PRÉFET DE L'EURE

Arrêté n° DELE-BERPE-18-1063 modifiant l'arrêté du 28 novembre 2017 autorisant le SDOMODE à procéder à l'extension (création du casier VIII) du Centre de Traitement et de Valorisation (CETRAVAL) de déchets non dangereux de MALLEVILLE SUR LE BEC

Annexe 1 : schéma de principe de subdivision du casier

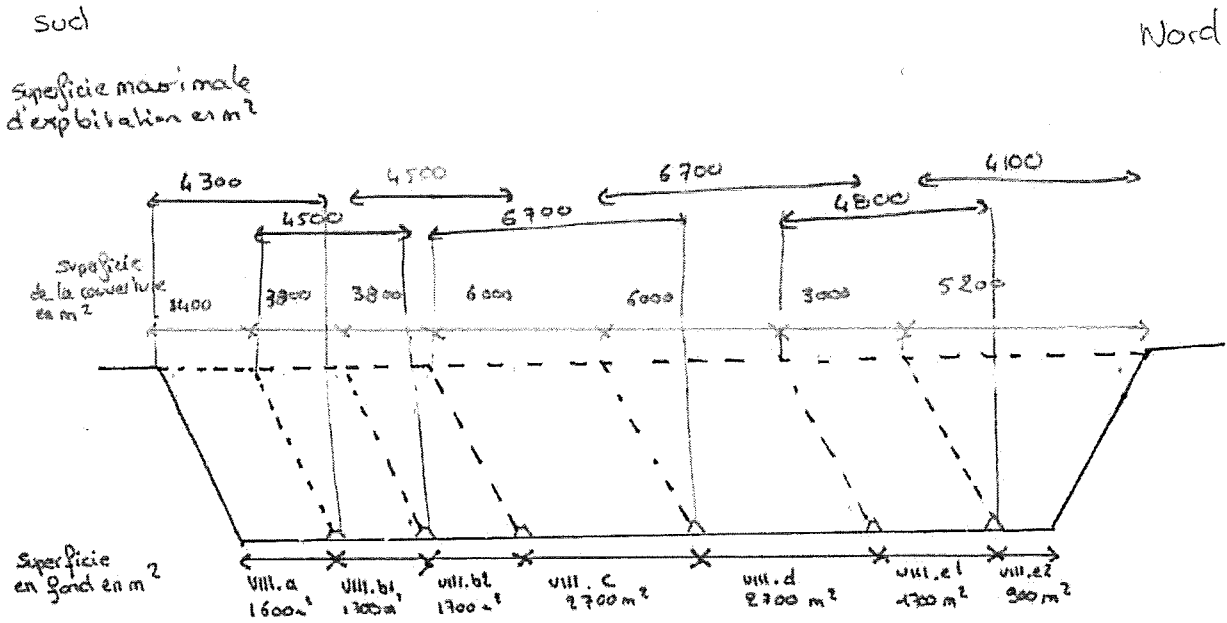
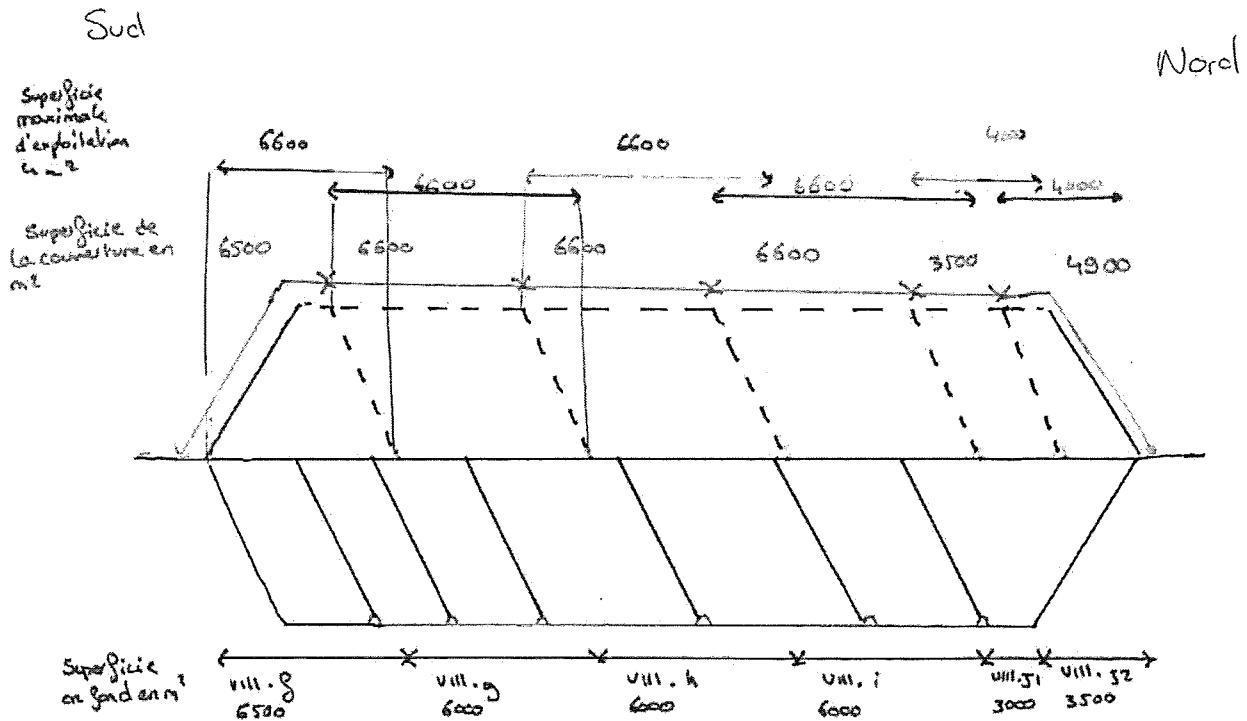
Le casier VIII est subdivisé en 10 sous-casiers référencés de VIII-a à VIII-j exploités en 2 niveaux et successivement dans le temps (**voir schéma de principe joint en annexe 1**) :

- le 1^{er} niveau, dont la côte maximale se situe au niveau du TN (146/147 mNGF), est subdivisé en 5 sous-casiers numérotés de VIII-a à VIII-e,
- le 2nd niveau, placé au-dessus du premier, est subdivisé en 5 sous-casiers, numérotés de VIII-f à VIII-j et présente la forme d'un dôme.

Les sous-casiers VIII-f à VIII-j du 2^{ème} étage d'exploitation sont implantés au droit des sous-casiers VIII-a à VIII-e.

L'épaisseur de déchets est de 11,5 m pour le 1^{er} niveau et de 8,5 m pour le second.

Les sous-casiers du 1^{er} niveau sont séparés par une digue intermédiaire d'une hauteur de 2 m, réalisée en matériaux de perméabilité inférieure à 1.10-9 m/s. Une même digue intermédiaire est érigée au sein des sous-casiers VIII-b, VIII-e et VIII-j pour séparer les 2 zones d'exploitation.
